# 浜岡原子力発電所廃棄物減容処理装置建屋内における 放射性物質を含む堆積物の確認に伴う立入制限区域の設定に係る 中部電力からの報告に対する評価及び今後の対応について

平成30年4月25日  
原子力規制委員会

## 事象発生時の運転操作

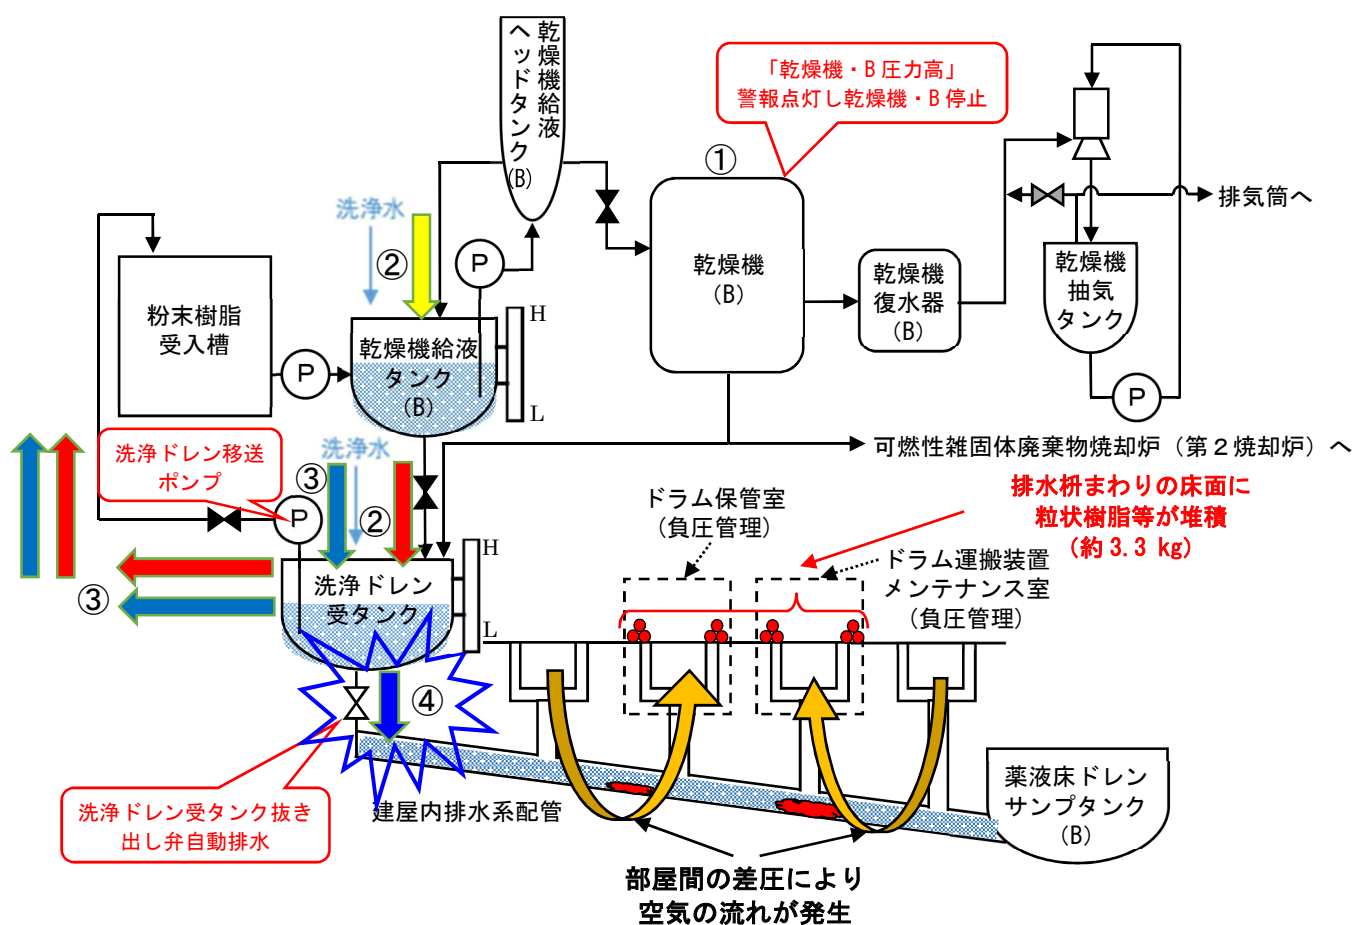
- ①「乾燥機・B 圧力高」の警報が点灯したため、乾燥機停止を判断し、給液系の停止操作を実施。
- ②洗浄水を手動で供給しその後乾燥機給液タンクから洗浄ドレン受タンクに手動操作で排水。
- ③モードスイッチ、**洗浄モードを選択**、洗浄水（自動）を供給しながら、洗浄ドレン移送ポンプにて洗浄ドレン受タンク内を攪拌し、レベル高にて洗浄ドレン移送ポンプ出口弁が開弁し、希釈・洗浄しながら粉末樹脂受入槽に移送。
- ④洗浄ドレン受タンク抜き出し弁が自動開弁し、洗浄ドレン受タンク内の粒状樹脂等を多く含む残水が建屋内排水系に自動排水。

- 洗浄ドレン受タンクから建屋内排水系への自動排水を防止するため、洗浄ドレン受タンクのドレン弁を「常時閉」とした。また、「運転操作手順書」も見直し、洗浄ドレン受タンク内の残水は建屋内排水系に自動排水せず、手動にて粉末樹脂受入槽へ移送することに変更した。

更に、設備面においても、洗浄ドレン受タンク内の残水を自動排水する方式となっていたために通常の状態でない粒状樹脂等が多量に含まれた残水でも自動排水されたことから、自動排水機能を削除し、粉末樹脂受入槽に手動で排水する方式に変更すると共に、同タンクのドレン弁を「常時閉」とするように手順を変更するとしている。
